DETERMINAZIONE DEL DIRIGENTE SERVIZIO VIA/VINCA 7 marzo 2024, n. 86

Procedura ex art. 6, comma 9 del D.lgs. n. 152/2006 e ss. mm. ii. - Progetto in modifica non sostanziale dell'AIA attualmente autorizzata con il provvedimento DD n. 138/2019, come modificata dalle DD n. 67/2020, DD n. 206/2020 e 349 n. 2022. Proponente: TERSAN PUGLIA.

**Lista di controllo per la valutazione preliminare
(art. 6, comma 9, D.Lgs. 152/2006)**

2. MODIFICA LINEA DI POLVERIZZAZIONE, PELLETTIZZAZIONE E CONFEZIONAMENTO

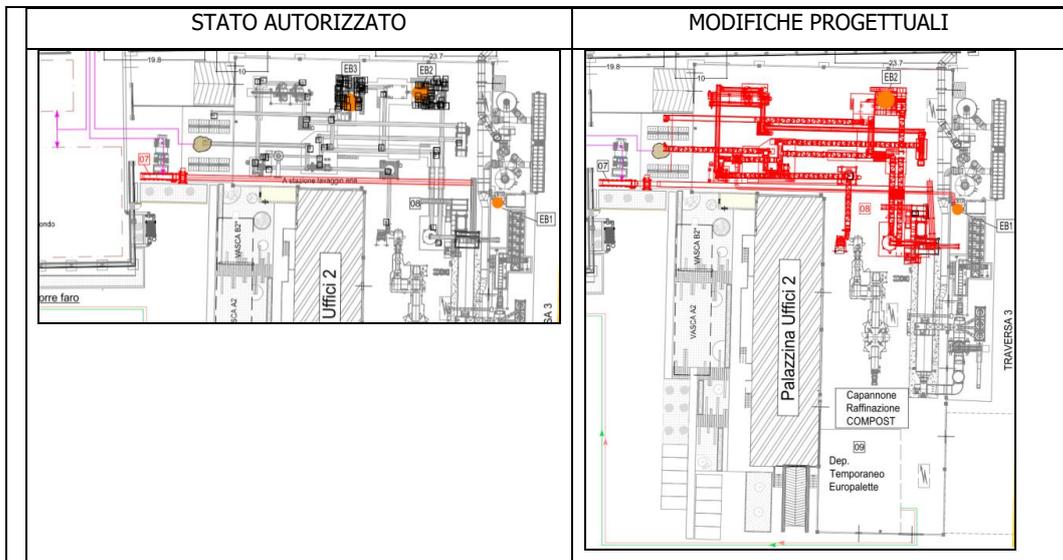
La modifica non sostanziale proposta consiste nel non mettere in esercizio la seconda linea di molinatura e vagliatura, che comporta quindi anche la dismissione operativa del punto di emissione EB3.

Il mantenimento in esercizio di una sola torre di macinazione **apporterà vantaggi in termini di minore consumo energetico e di riduzione delle emissioni in atmosfera, poiché verrebbe a sopprimersi il punto di emissione EB3** (effluenti trattati dal filtro a maniche della seconda torre di macinazione).

Stralcio SGI.1 Rev.6 recante l'inserimento dei filtri a carboni attivi presso il biofiltro 1

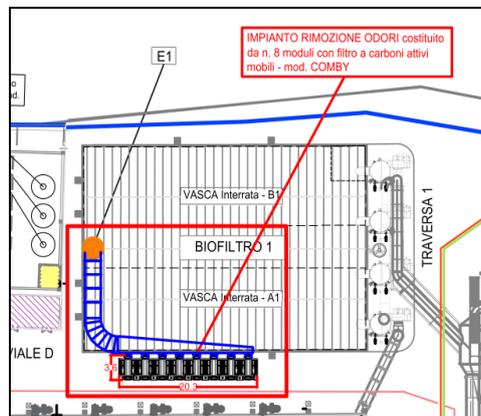
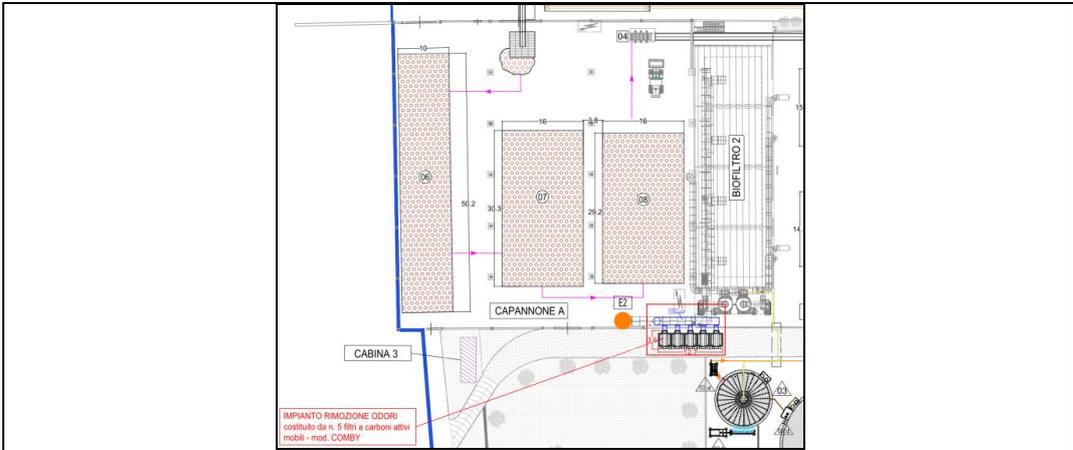
La modifica non sostanziale prevede di **installare un sistema di contingency** per il trattamento delle aree costituito da:

- N. 8 filtri GAC operanti in parallelo per il punto di emissione E1 (biofiltro 1);
- N. 5 filtri GAC per il punto di emissione E2 (biofiltro2);
- N.6 filtri GAC per il punto di emissione E3 (biofiltro 3).

Stralcio SGI.1 Rev.6 recante il processo di trattamento degli scarti di vagliatura.

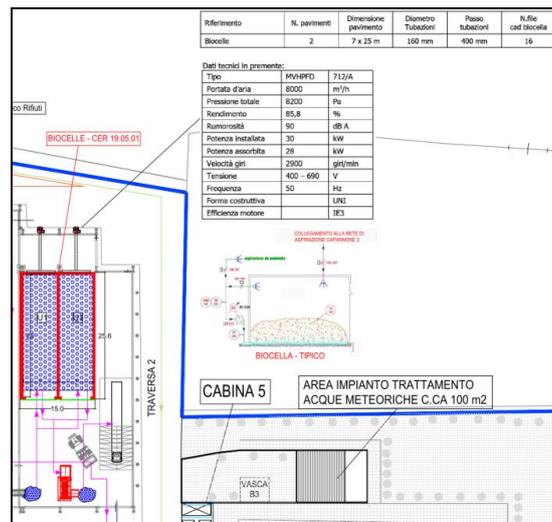
Si intende sottoporre gli scarti di vagliatura ad un trattamento di essiccazione, seguito da una riduzione dimensionale mediante triturazione, in n.2 biocelle da realizzare nel capannone 3, nella zona attualmente autorizzata al deposito temporaneo prima del successivo smaltimento.

Le arie esauste delle biocelle saranno inviate e trattate nel biofiltro 1, senza che ne derivi un aumento di portata in emissione (EB1), infatti l'aria ricircolata nelle stesse biocelle ed utilizzata per l'asciugatura del materiale, sarà quella aspirata all'interno del capannone 3.

5. MODIFICA DELLA VIABILITA' INTERNA

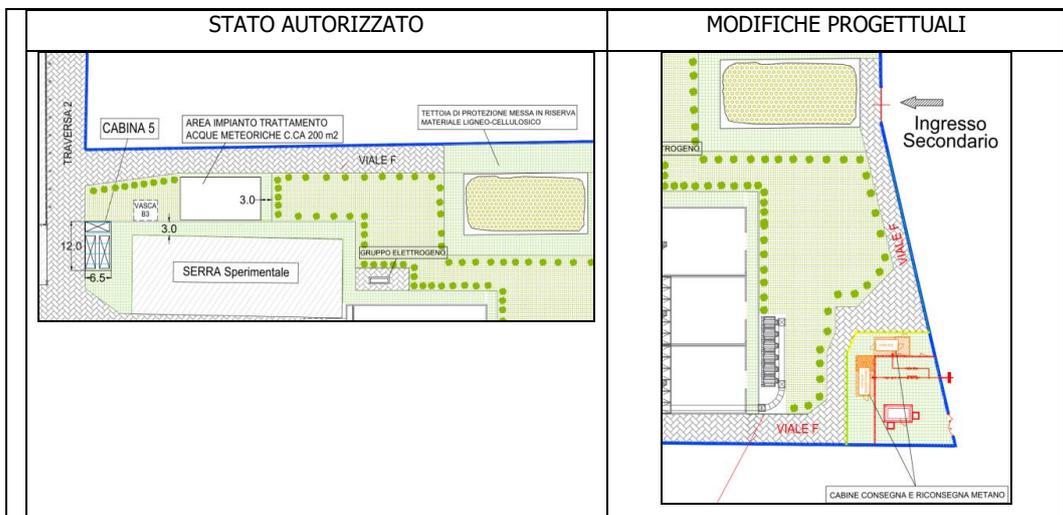
La modifica non sostanziale proposta consiste nella modifica della viabilità interna finalizzata a garantire un accesso diretto alle cabine REMI e di immissione del biometano da parte delle imprese preposte a manutenzione e controllo.

Si propone lo spostamento della viabilità denominata viale F dalla posizione di progetto, ossia tra il lato est di recinzione e l'impianto di trattamento delle acque meteoriche (ITAM), nell'area compresa tra il biofiltro 3 e le cabine gas e a ridosso della recinzione sud fino all'ingresso secondario.
